中铁濮新（菏泽）高速公路有限公司  
濮新高速高庄服务区东区加油站新建项目

## 安全设施竣工验收补充评价报告

根据中铁濮新（菏泽）高速公路有限公司申请，菏泽市应急管理局牡丹区应急管理局依据《中华人民共和国安全生产法》《危险化学品安全条例》《危险化学品生产企业安全生产许可证实施办法》（原国家安全总局令第41号，根据第89号令修订）、《山东省应急管理厅关于印发山东省危险化学品经营许可证实施细则的通知》（鲁应急发〔2025〕4号）等有关法律、法规、规章和规范性文件的要求，于2025年10月21日邀请3名专家对中铁濮新（菏泽）高速公路有限公司濮新高速高庄服务区东区加油站危险化学品经营许可证首次取证申请进行了现场核查，并形成了核查意见。

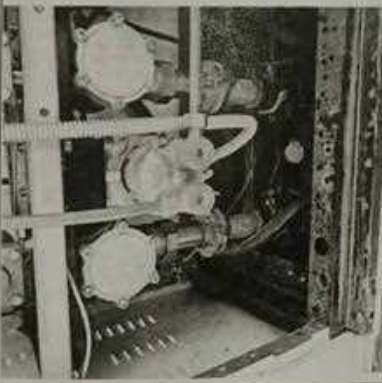
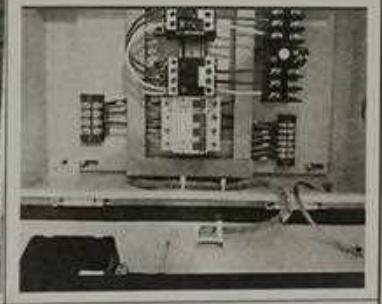
核实建设项目竣工时间与相关资料文件的一致性;核实施工单位资质确施工单位。

1、核实建设项目竣工时间与相关资料文件的一致性;
